改善箇所説明図

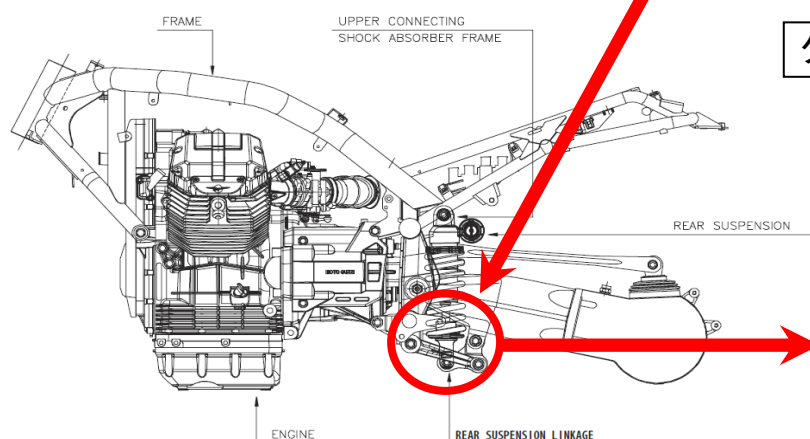
リヤサスペンションをフレームに固定するサスペンションリンク部品(名称:ダブルコネクティングロッド)の製造工程及び材質が不適切なため、耐久性が不足しているものがある。そのため、使用過程においてダブルコネクティングロッドが損壊して運転操作が困難になるおそれがある。

全車両、ダブルコネクティングロッドを良品に交換する。
